# Änderungshistorie

Vor Beginn aller Arbeiten Änderungshistorie lesen

Die Änderungen sind chronologisch absteigend aufgeführt.  
Neueste Änderungen zuerst.

## 1.9 27.02.2024 KSE 1055 LSPs Zuführinheit links und rechts

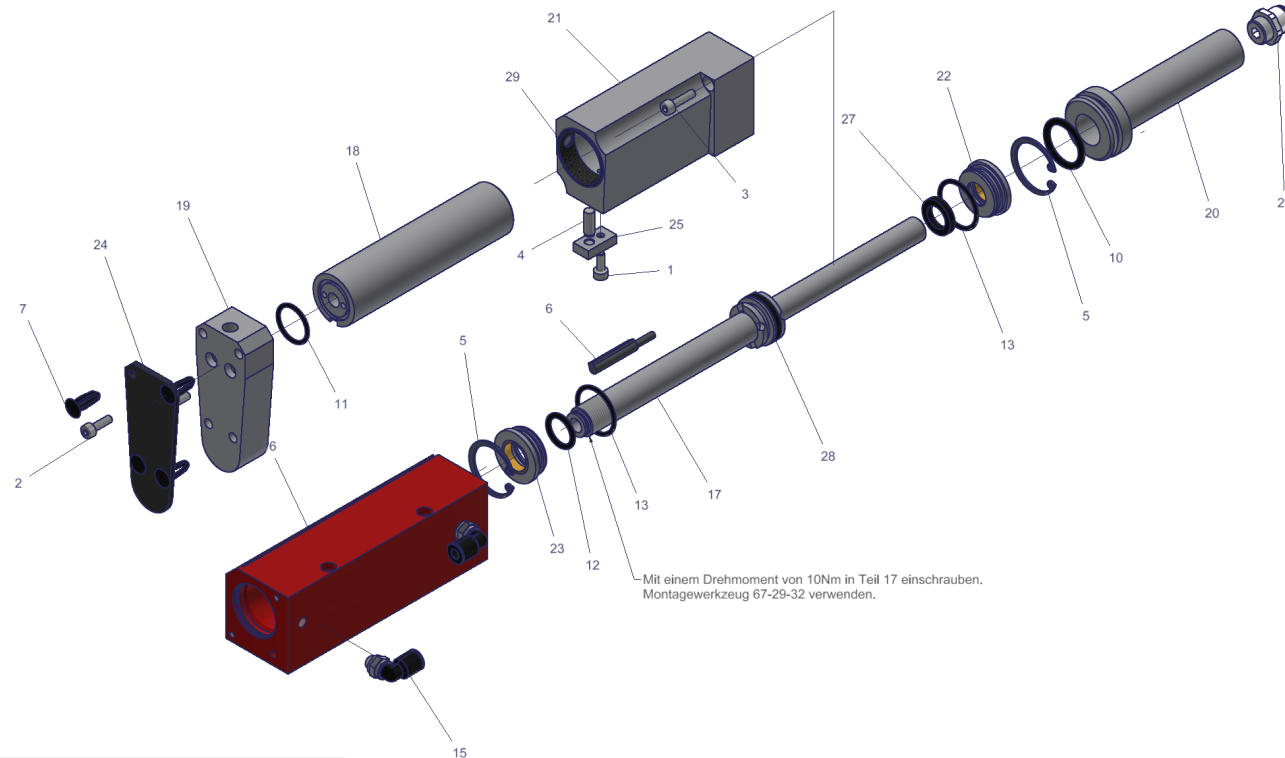
- Zuführeinheit rechts. Das Gleitlager 87-15-93 (Position 29) wurde durch das Gleitlager 92-46-00 ersetzt.

## 1.10 19.02.2024 Bolzenschweisskopf KSE 1000s SK (81-50-15)

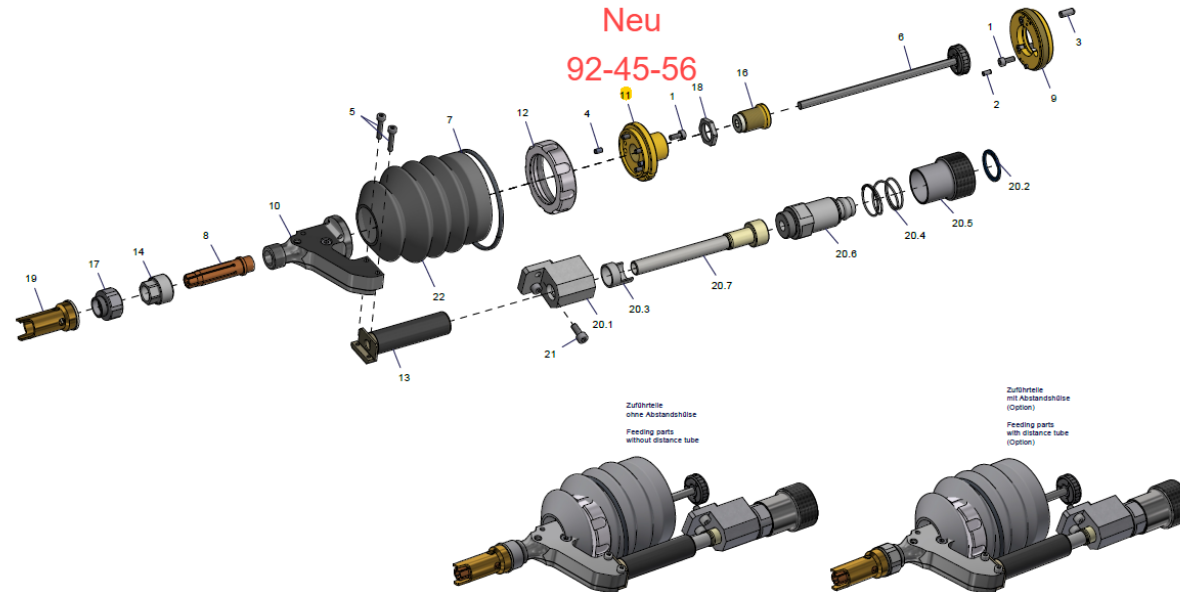
- Der Ladekopf 92-19-11 (Position 11) wurde ausgetauscht durch den Ladekopf 92-45-56 (Position 11).

## 1.12 11.10.2023 Löffel Zuführeinheit KSE 1055 LSPs

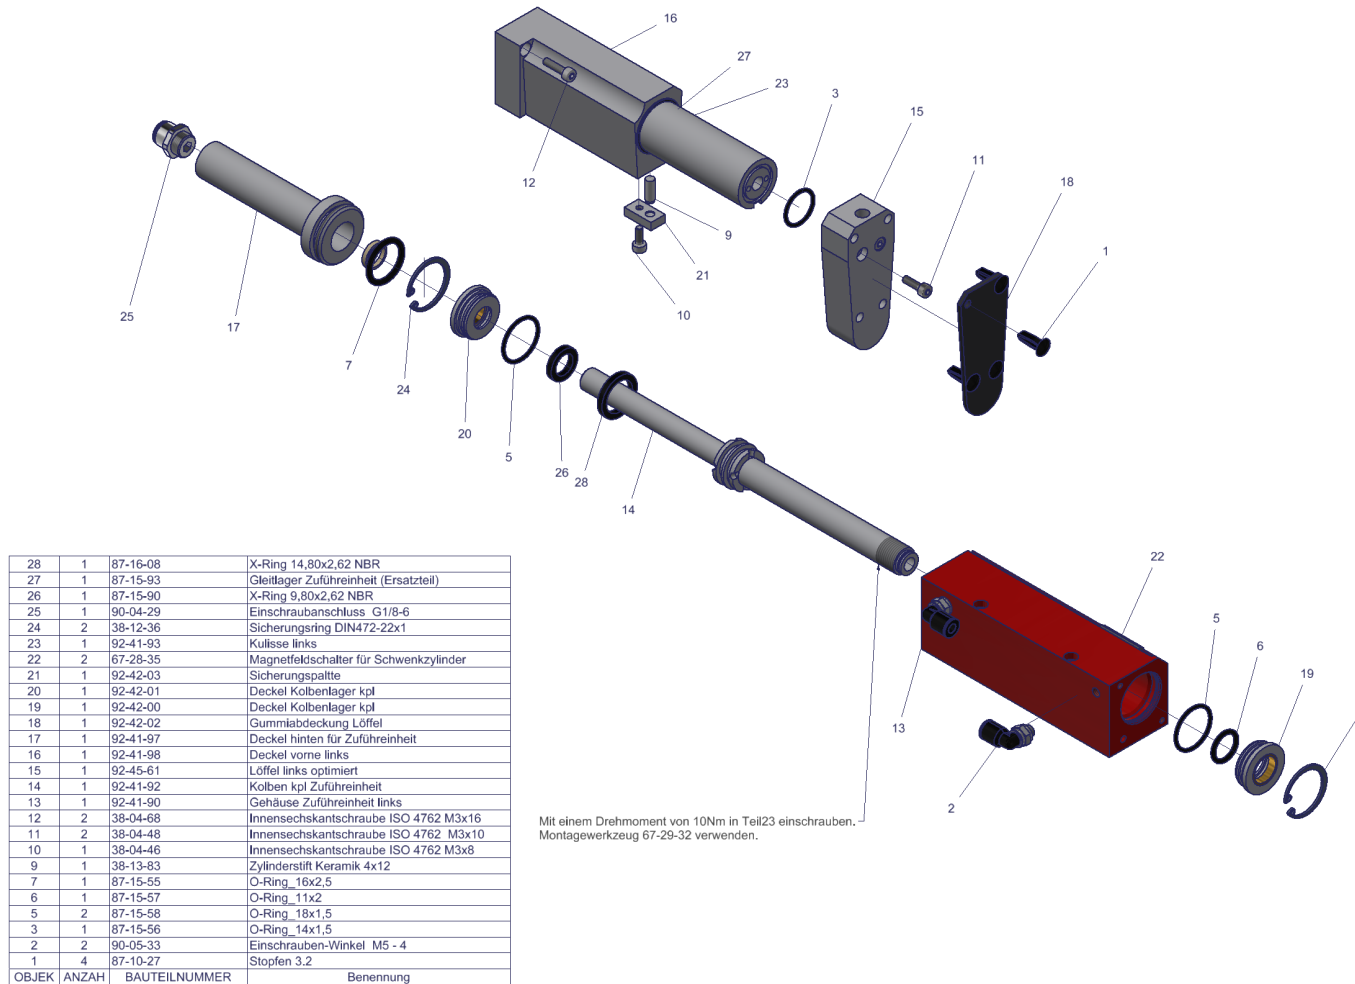
- Der Löffel (Position 15) wurde durch die optimierte Variante 92-45-61 ersetzt.

## 1.13 19.06.2023 Bremswelle bei den Köpfen KSE1xxx und KSE9xxx

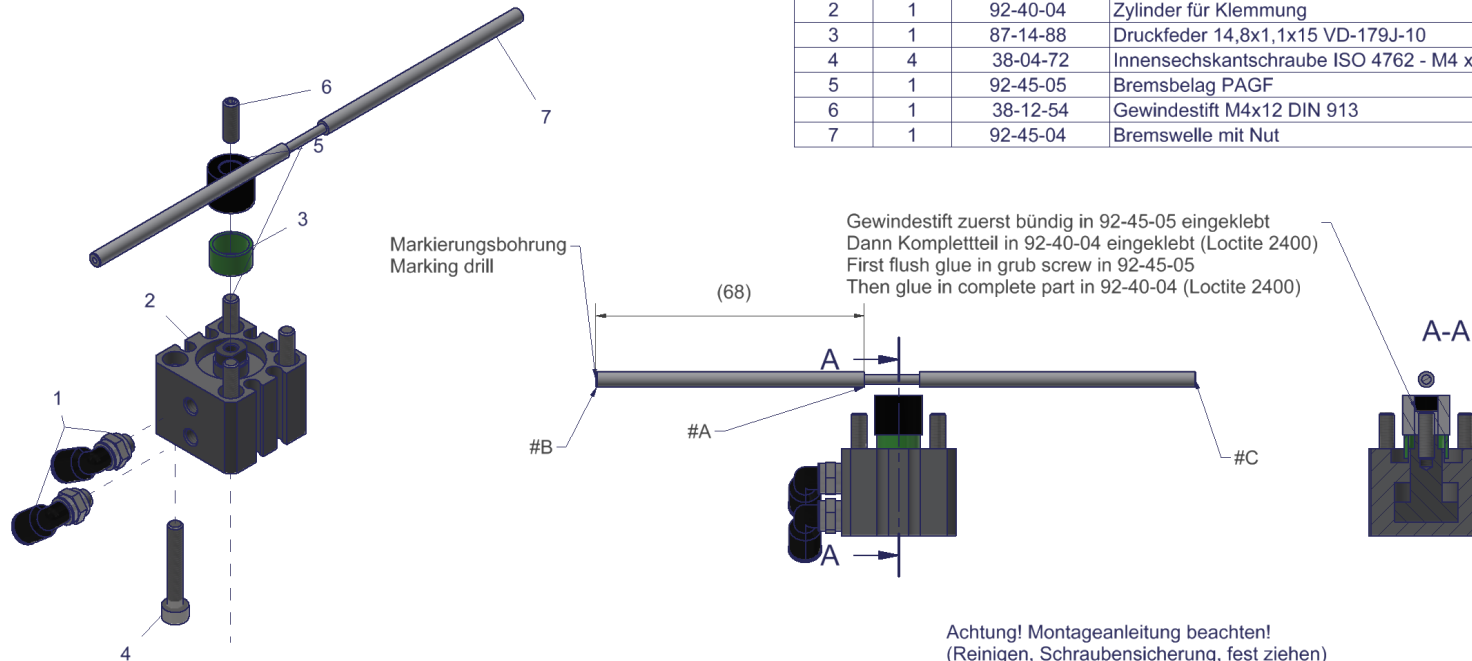
- Die Bremswelle wurde bei allen Schweissköpfen ausgetauscht gegen eine Bremswelle mit Nut.
- Bei der alten Bremswelle rutschte die Klemmung.

Das Maß 68mm der Welle muss vorne sein (Markierungsbohrung). Das Spiel #A zwischen Welle und Klemmbelag sollte 1mm betragen. Die wird über die Gewindestifte im Kopf gemacht, indem man die Wellenposition verschiebt (# und #C). Die Welle darf in axialer Richtung nur spielfrei befestigt werden (ohne Spannung).

Gewindestift zuerst bündig in 92-45-05 eingeklebt  
Dann Kompletteil in 92-40-04 eingeklebt (Loctite 2400)  
First flush glue in grub screw in 92-45-05  
Then glue in complete part in 92-40-04 (Loctite 2400)
